Artikel: Das Wettbewerbsprogramm und die leidige Erweiterung, am Beispiel des Wettbewerbs für eine Schule in Neckartenzlingen

Das Wettbewerbsprogramm und die leidige Erweiterung,

am Beispiel des Wettbewerbs für eine Schule in Neckartenzlingen

1
Modellfoto 1. Preis.
Architektenpartnerschaft Hans-Georg Brunnert, Hasso Mory, Wolfgang Osterwalder, Manfred Vielmo, Stuttgart

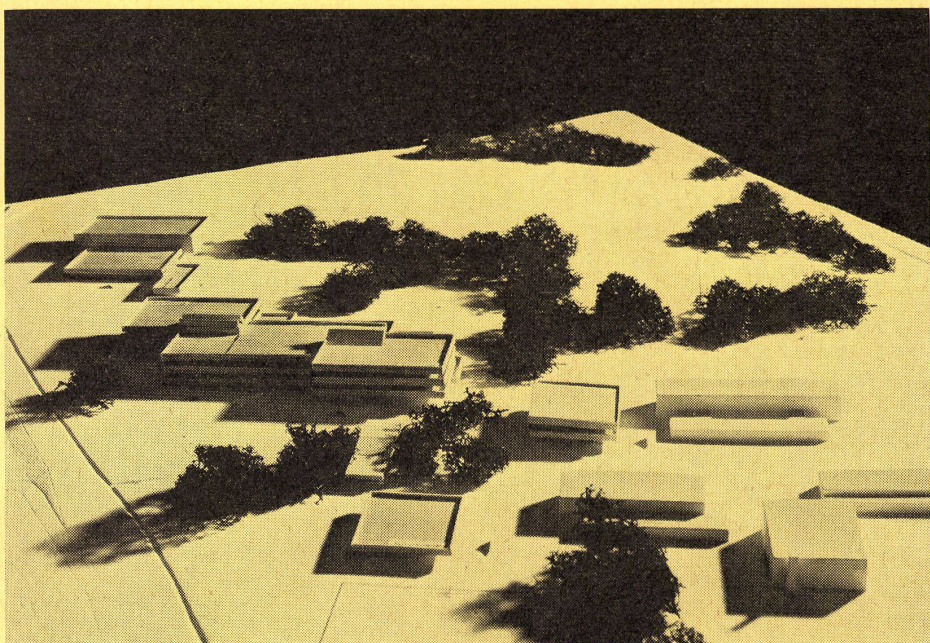
- 1.1 Leitgedanken
Zusammenfassung zur Gesamtschule.
Für Einzelbauten offenes System.
- 1.2 Gruppierung
Trotz geringer Höhenentwicklung konzentrierte Gesamtanlage von angenehmer Klarheit.
- 1.3 Erschließung
Entspricht dem Gedanken der Gesamtschule.
- 1.4 Freiflächen
Zusammenhängend, funktionell richtig gegliedert.

- 2.1 Zugänge
Klar auf die Gesamterschließung bezogen.
- 2.2 Räumlich-organisatorisches System
Sehr gute Lage aller gemeinsamen Einrichtungen beider Schulen. Einfache gradlinige Organisation der Realschule, Treppe im 1. Bauabschnitt schwer auffindbar. Klassen am Innenhof zu beanstanden. Im Fachklassentrakt steigendes Gestühl räumlich nicht nachgewiesen. Raumform der Werkräume nicht verständlich.
- 2.3 Pädagogische Forderungen
Erfüllbar.
- 2.4 Hygienische Belange (DIN 18031)
Erfüllt.
- 2.5 Programmerfüllung
Gegeben.
- 2.6 Konstruktion
Problemlos.
- 2.7 Architektur
So weit ablesbar einfach und klar, stimmt nicht überall mit der Konstruktion überein.
- 2.8 Wirtschaftlichkeit
16 900 m³ – im unteren Bereich.

- 3.1 Gymnasium
- 3.11 Beziehung zum 1. Bauabschnitt
Gut, siehe 2.2.
- 3.12 Organisation
Soweit erkennbar gut, Anbau an Handarbeit nicht möglich.
- 3.13 Durchführbarkeit
Ohne zu große Störungen gegeben.
- 3.2 Erweiterung der Schulen
Als Teil des Systems nachgewiesen.
- 3.3 Turnhalle
Liegt zu weit vom Spielplatz.
- 3.4 Sportanlagen
Gut siehe 3.3.
- 3.5 Schwimmbad – Freiflächen zu klein.

Geringe Höhe, klares System, Integration von Realschule und Gymnasium sowie geplante Erweiterungsmöglichkeiten werden anerkannt.

2
Modellfoto 2. Preis.
I. und E. Kiefner, Peter Müller, Stuttgart

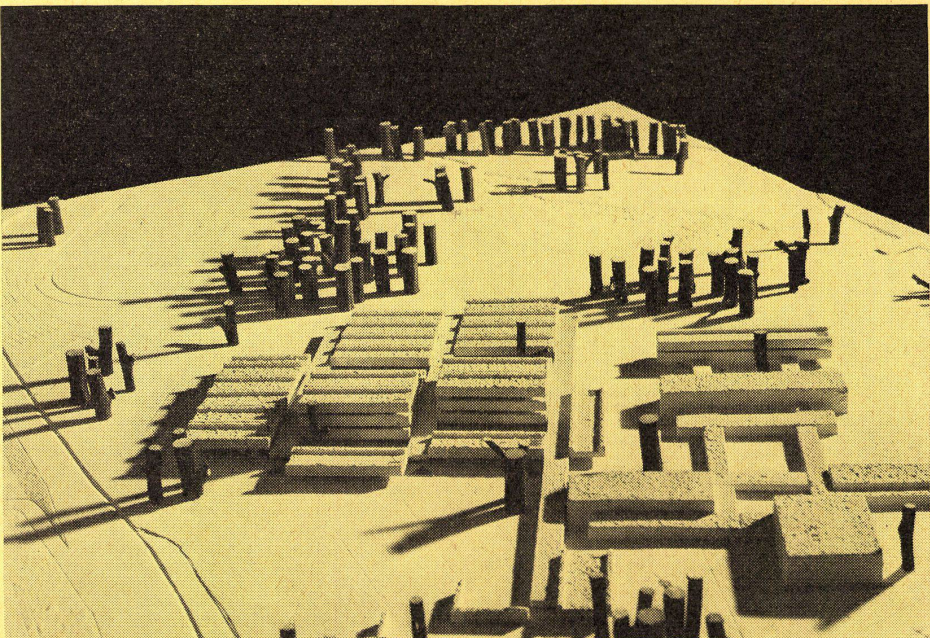
- 1. Gesamtplanung
- 1.1 Leitgedanken
Gesamtschulanlage in geschlossener Form. Sehr systembezogener Aufbau.
- 1.2 Gruppierung
Klare Trennung von Schulkomplex und Freiräume. Gute Ordnung der ganzen Gruppe durch integriertes Schul- und Konstruktionsprinzip erreicht.
- 1.3 Erschließung
Gut.
- 1.4 Freiflächen
Zusammenhängend und nach Funktionen gut geordnet.

- 2.1 Zugänge
Gut, im zweiten Bauabschnitt durch Halle beeinträchtigt (gleichzeitig Zugang Turnhalle).
- 2.2 Räumlich-organisatorisches System
Nord-Süd-Anbausystem mit zentraler Hauptverteilung ergibt klare räumlich-funktionelle Zusammenhänge für beide Bauabschnitte. Dreigeschossiger Aufbau im Stammklassentrakt nur mit aufwendigem Querschnitt (Terrassen) bewältigt. Fachklassentrakt gut organisiert, jedoch weitläufiges Flursystem, WC-Anlagen zu weit entfernt.
- 2.3 Pädagogische Forderungen
Durch Mehrgeschossigkeit im Klassentrakt und Lage der Treppe nur beschränkt zu erfüllen.
- 2.4 Hygienische Belange (DIN 18031)
Erfüllt.
- 2.5 Programmerfüllung
Erfüllt.

2.6 Konstruktion
Klar ausgewiesen.

2.7 Architektur
Ist eindeutig vom gewählten System geprägt.

2.8 Wirtschaftlichkeit
17 139 m³ – unterer Bereich.

3.1 Gymnasium
3.11 Beziehung zum 1. Bauabschnitt
Gut – siehe 2.1.

3.12 Organisation
Analog Realschule

3.13 Durchführbarkeit
Anbau führt vermutlich zu Störungen des laufenden Betriebs.

3.2 Erweiterung der Schulen
3. Abschnitt möglich. Sonderschule stört das System.
Erweiterung der Hauptschule setzt erheblichen Umbau voraus.

3.3 Turnhalle
Besser zum Gymnasium als zur Realschule gelegen.

3.4 Sportanlagen
Im ganzen günstig, Hartplatz abseitig, Tennisplätze zu nahe am Schulbetrieb.

9. Zusammenfassende Beurteilung
Versuch der Konzentration und der systematischen Verwirklichung der Aufgabe werden anerkannt.

- 11
Modellansicht des 3. Ankaufes.
- 12
Schnitt B-B 1:1000.
- 13
Schnitt A-A 1:1000.
- 14
Schema zur Darstellung der Konstruktion und der Orientierung der Sheds.
- 15
Grundriß der Erdgeschoßebene 1:1000.

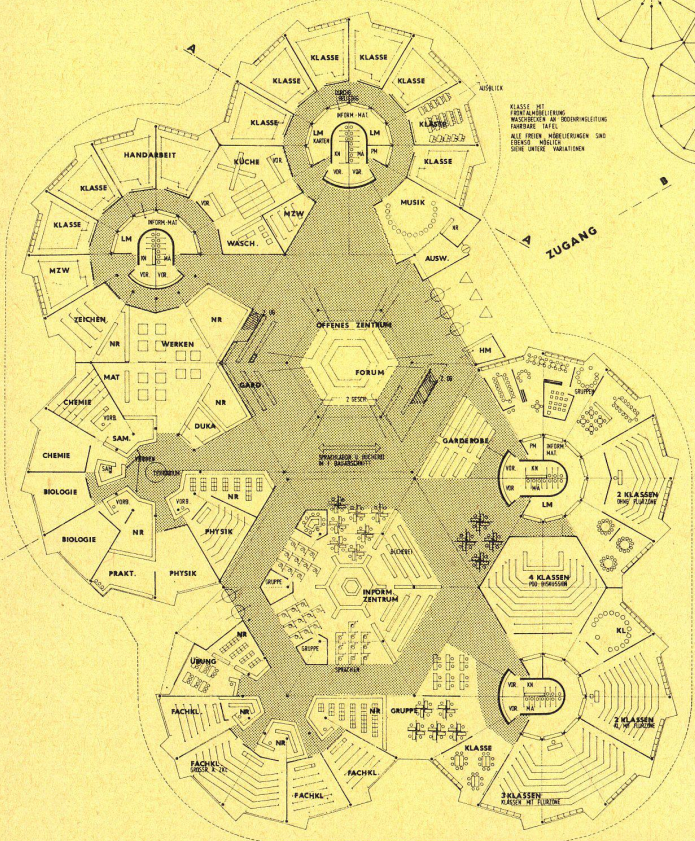
Beurteilung:
Der Verfasser legt einen Entwurf vor, dessen geschlossene, umfassende Konzeption in starkem Gegensatz zu den bisherigen Vorstellungen des Schulbaues steht. Erweiterung der Hauptschule setzt erheblichen Umbau voraus.

Das Preisgericht ist nicht dieser Ansicht. Die radiale Anordnung mit den segmentartigen Räumen läßt kaum Veränderungen zu. Fachklassen so verschiedener Art wie »Chemie« und »Zeichnen« müssen in dieselbe Grundrißform gepreßt werden. Viele Räume sind dem Zwang des Systems folgend ungünstig zugeschnitten. Die Probleme des Sheds in allen Himmelsrichtungen sind mit den Vorschlägen des Verfassers kaum zu lösen.

Die Belichtung der Verkehrsräume ist nicht ersichtlich. Der Sinn des großen umlaufenden Vordachs ist nur im Eingangsbereich deutlich.

Der zweite Bauabschnitt muß in großer, damit störender Kontaktfläche zum ersten Bauabschnitt und zwangsläufig in der vorgegebenen Form (frühestens in 7 Jahren!) gebaut werden.

Zusammengefaßt wird die Tauglichkeit des Systems bezweifelt, insbesondere gemessen an der Totalität seines Anspruchs.
